ORTSGEMEINDE MERXHEIM

BEBAUUNGSPLAN "VOR DER BURG II"

**STELLUNGNAHMEN
(ABWÄGUNGSVORSCHLAG)**

ERNEUTE, VERKÜRZTE OFFENLAGE GEMÄSS § 4A ABS. 3 BAUGB

Abbildung 1: Definition der Trauf- und Gebäudehöhen nach Dachformen (Eigene Darstellung)

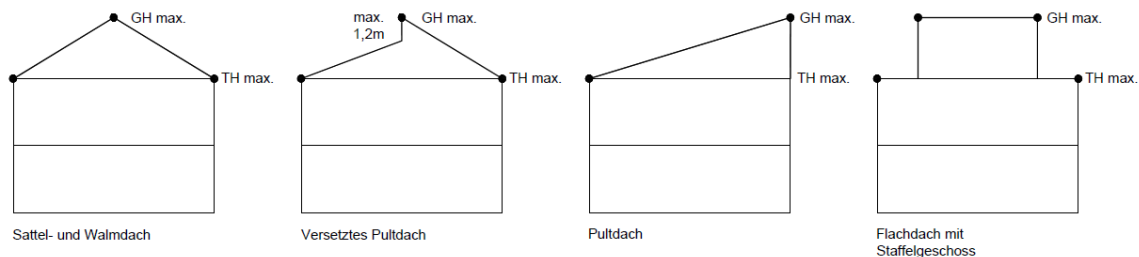
1. Traufhöhe (TF I.2.3)
 - a) Festsetzungen nicht eindeutig → Schemaskizze auf allen 4 Gebäudeseite vermaßen und Formulierung „Keine Überschreitung der festgesetzten Trauf- und Gebäudehöhen auf der dem Bezugspunkt abgewandten Gebäudeseite.“

- e) Oberer Bezugspunkt ist für Flachdächer nicht definiert
 - f) Eindeutigen Höhen bezogen auf die Dachform festsetzen

Eine Bemaßung der Schemaskizze auf allen vier Gebäudeseiten ist nicht erforderlich, da gemäß Festsetzung eindeutige untere Höhenbezugspunkte sowie in Abhängigkeit der zulässigen Dachform eindeutige Traufpunkte und maximale Gebäudehöhenpunkte definiert und mittels zusätzlichen, ergänzenden Systemskizzen erläutert werden. Die Beschriftung und Bemaßung der Schemaskizze wird derart ergänzt, dass auf beiden Seiten des Straßenkörpers die schematischen Gebäude beschriftet und bemaßt sind. Zudem wird die Klarstellung der Festsetzung, dass sich in Abhängigkeit der Dachform die Traufen aller Gebäudeseiten höhengleich in einer Waagrechten befinden müssen, ergänzt und klargestellt.

Der weiterführenden Bemaßung der Schemaskizze wird teilweise gefolgt. Die Schemaskizze wird teilweise ergänzend bemaßt und in die textlichen Festsetzungen übernommen. Die Festsetzung zur höhengleichen Ausbildung der Traufen bezogen je Dachform wird klargestellt und ergänzt.

Der obere Bezugspunkt für Flachdächer wurde nachträglich im Sinne der maximalen Gebäudehöhe (GH) definiert. Die maximale Gebäudehöhe ist bei Flachdächern demnach als die Oberkante der Dachkonstruktion des höchstgelegenen Gebäudeabschlusses definiert. Mittels ergänzender Schemaskizze wird die Definition des oberen Bezugspunktes weiterführend verdeutlicht (siehe Abbildung 1).

Der Anregung wird gefolgt. Der obere Bezugspunkt bei Flachdächern wird definiert. Die textlichen Festsetzungen werden an der entsprechenden Stelle angepasst und ergänzt.

Gemäß textlichen Festsetzungen werden als obere Höhenbezugspunkte Traufhöhen (TH) und Gebäudehöhen (GH) festgesetzt. Die textlichen Festsetzungen werden dahingehend ergänzt, dass je Dachform eine Definition der Trauf- und Gebäudehöhen eingeführt wird. Zusätzlich werden die definierten Punkte je Dachform mittels Schemaskizzen ergänzend verdeutlicht (siehe Abbildung 1).

Der Anregung wird gefolgt. Die Höhen und oberen Bezugspunkte werden je zulässiger Dachform definiert und in den textlichen Festsetzungen ergänzt.

Abbildung 2: Definition der Trauf- und Gebäudehöhe (Eigene Darstellung)

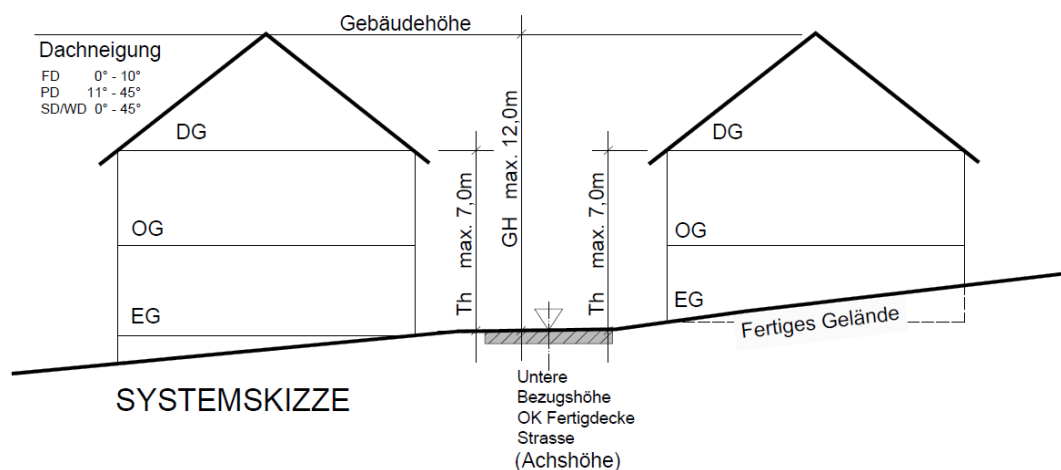
- b) Empfehlung unterschiedlicher Traufhöhenmaße für talseits und bergseits der Erschließungsstraße gelegene Grundstücke sowie für Grundstücke, deren Gefälle mit dem Straßengefälle verläuft, auf Grundlage eines Geländeschnittes durch das Plangebiet festzusetzen

- c) Festsetzung absoluter Trauf-/ Wandhöhenbeschränkung für talseits der Erschließungsstraße gelegene Grundstücke und Grundstücke deren Gefälle mit dem Straßengefälle verläuft

Von einer Festsetzung unterschiedlicher Traufhöhenmaße für talseits und bergseits der Erschließungsstraße gelegenen Grundstücken wird aus Gründen der Wahrung einer größtmöglichen Flexibilität für die Bauherren Abstand genommen. Auf Grund des Geländegefälles sowie der Südwestausrichtung des Plangebiets ist es sehr wahrscheinlich, dass eine Bebauung (bergseits wie talseits der Erschließungsstraße) soweit wie möglich in Richtung der erschließenden Straße gerückt wird. Um die Gebäude bzw. Vollgeschosse an der bergseitigen Gebäudelinie „freizustellen“ können Abgrabungen des natürlichen Geländes vorgenommen werden, welche weder mittels bauplanungsrechtlicher noch bauordnungsrechtlicher Festsetzungen ausgeschlossen werden. Demnach finden die maximalen Trauf- und Gebäudehöhen auch an der bergseitigen Gebäudelinie Anwendung. Entscheidet sich ein Bauherr auf Abgrabungen zur Freistellung von Geschossen zu verzichten, ergibt sich für ihn in diesem Fall an der bergseitigen Gebäudelinie eine von der Trauf- bzw. Gebäudehöhe max. abweichende absolute „geringere“ Gebäudehöhe. Dies wäre jedoch für das städtebauliche Bild nicht weiter störend, da die Bauherren zur Ausnutzung der Trauf- und Gebäudehöhen max. nicht verpflichtet sind. Entscheidend ist hier der baugestalterische Wunsch der Bauherren in Verbindung mit dem auf dem Grundstück vorliegenden Geländegefälle.

Auf den talseitig der Erschließungsstraße liegenden Grundstücken können an den talseitigen Gebäudelinien je nach Geländegefälle und / oder Aufschüttung bzw. Abgrabung höhere absolute Wandhöhen entstehen. Städtebauliches Ziel zur Gewährleistung eines geordneten Ortsbildes ist es jedoch die Adressbildung insb. im Bereich der quer zum Geländegefälle verlaufenden Erschließungsstraßen an diesen Straßen auszubilden, sodass eine Tieferlegung des gesamten Gebäudes unter das Höhenniveau der Bezugsererschließungsstraße sich aus bautechnischen Gründen als nicht praktikabel erweist. Ein baulicher Höhenversprung innerhalb des Gebäudes entspricht nicht der städtebaulichen Vorstellung der Gemeinde, welche durch Festsetzung waagrechter höhengleicher Traufen in Abhängigkeit der Dachform einen eindeutigen bautechnischen Gestaltungswillen manifestiert, welcher durch eine vollständige Anpassung der Gebäude an die Geländeigung konterkariert würde. Darüber hinaus fällt das Gelände nicht derartig steil im Bereich der Baufenster ab, dass mit einer überbordenden talseitigen Gebäudelinienhöhe zu rechnen wäre. Weitergehend abgemildert wird dieser Sachverhalt durch die gemäß Landesbauordnung einzuhaltenden Abstandsflächen zu den Grundstücksgrenzen angrenzender Grundstücke, sodass aus städtebaulicher Sicht immer ein ausreichender Gebäudeabstand gewährleistet ist, welcher zusätzlich zur optischen „Abmilderung“ möglicher Höhenlageunterschiede beiträgt.

Zudem wird insb. bei Grundstücken, die an einer längs (parallel) zum Geländegefälle verlaufenden Erschließungsstraße (Planstraße A und C) liegen, der untere Höhenbezugspunkt auf die längs (parallel) zum Geländegefälle verlaufenden Erschließungsstraße jeweils im Mittel der Gebäudelänge bezogen. Dies bedeutet, dass sich die Gebäude zwangsläufig an diesen Straßen mit dem Geländegefälle bewegen müssen und zwangsläufig „tiefer“ in das Gelände gesetzt werden, sodass sich an der talseitigen Gebäudelinie keine übermäßigen absoluten Wandhöhen bezogen auf den jeweiligen Unterlieger ergeben können.

Der Empfehlung der berg- bzw. talseitigen Traufhöhen wird nicht gefolgt. Eine Konkretisierung und Anpassung der textlichen Festsetzungen mit unteren Bezugspunkten zur Straßenachse sowie der straßenseitigen Gebäudemitte (Hauptgebäude) wird vorgenommen.

Abbildung 3: Unterer Bezugspunkt/Achshöhe für Trauf- und Gebäudehöhe (Eigene Darstellung)

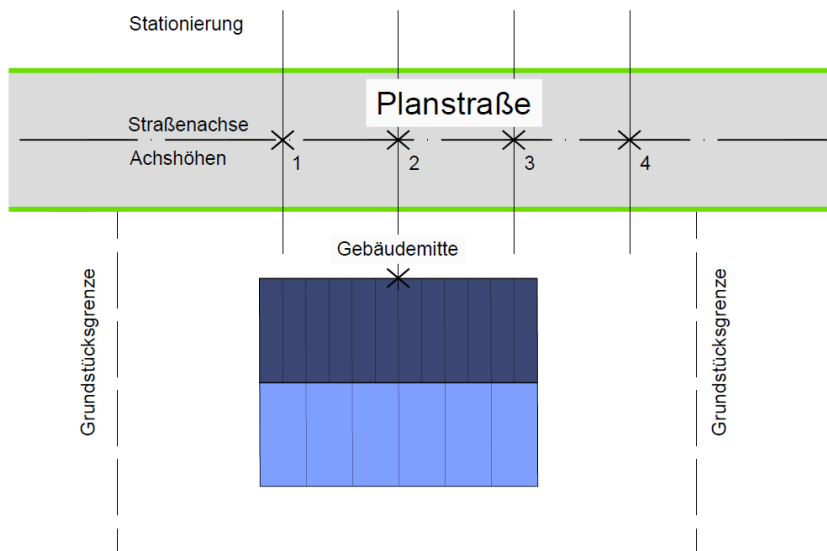
- d) Evtl. anderer Höhenbezugspunkt für südöstliche Eckgrundstücke an Planstraße G, H, I und nordöstlichstes Grundstück am westlichen Plangebietsrand → Lage der Höhenbezugspunkte in der Planzeichnung entlang Straße festzusetzen und textlich ergänzen

Die unteren Höhenbezugspunkte der Eckgrundstücke werden für das Eckgrundstück südlich der Planstraße I anhand der Straßenplanung im Endausbauzustand auf einen definierten und festgesetzten NHN-Punkt umgestellt. Gleiches wird für die Eckgrundstücke nordwestlich der Planstraße B sowie nördlich des Fußweges 2 durchgeführt. Für die beiden Grundstücke südwestlich des Wendehammers der Planstraße F wird ebenfalls ein absoluter NN-Höhenbezugspunkt (NHN) festgesetzt. Alle anderen Bezugspunkte stellen auf das Mittel der Gebäudelänge zugeordnet zu einer Planstraße gemäß Eintrag in die Planzeichnung ab. Eine „Verortung“ des Bezugspunktes entlang der Straßen ist somit nicht erforderlich. Durch den Bezug auf das Mittel der Gebäudelänge zur jeweiligen Planstraße wird zudem stärker auf die Möglichkeit einer variablen Gebäudeplatzierung innerhalb der überbaubaren Grundstücksflächen eingegangen.

Der Anregung wird gefolgt. Für die definierten Eckgrundstücke werden die unteren Bezugshöhenpunkte auf konkrete Bezugshöhen in NHN gemäß Einschrieb in der Planzeichnung umgestellt und abgeändert.
